TRANSPORDIAMET

**Riigitee 11301 Lagedi tee ning Luha tee 2 ja Luha
tee 4 kinnistute juurdepääsute ristumiskoha
ehitamise nõuded**

Olete esitanud Transpordiametile kooskõlastamiseks teeprojekti „Luha 2 ja Luha 4 hostelid. Teed ja platsid“ (koostaja TPK Projekt OÜ, töö nr 0624).

Joonis 1. Ristumiskoha pikikaldade kujundamine

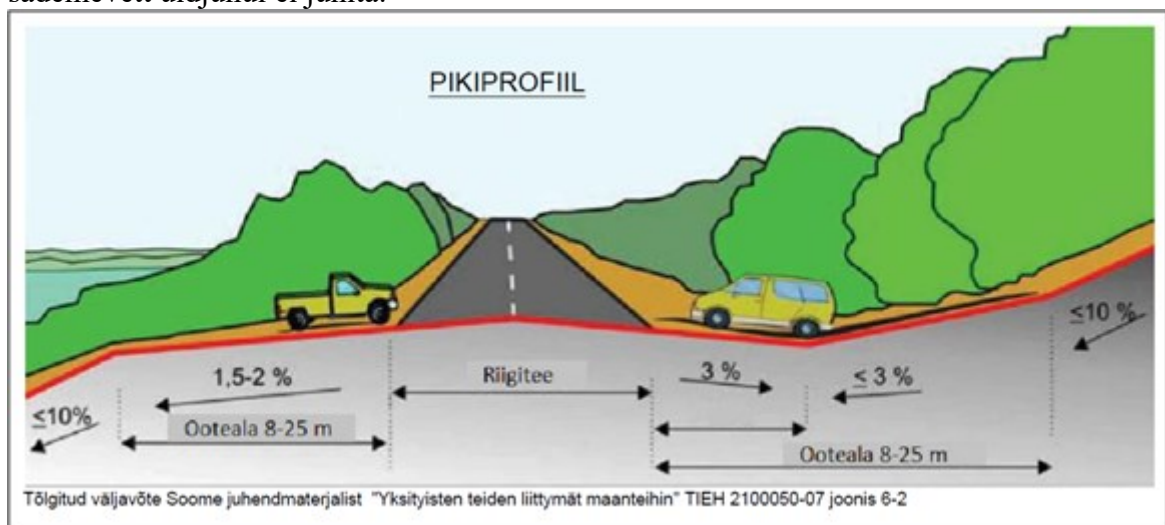
10. Ristumiskoht projekteerida riigiteega võimalikult täisnurga all. Ristumiskoha pikikalded määrata vastavalt alltoodud joonise põhimõtetele arvestusega, et riigitee alusele maale sademeveett üldjuhul ei juhitata.
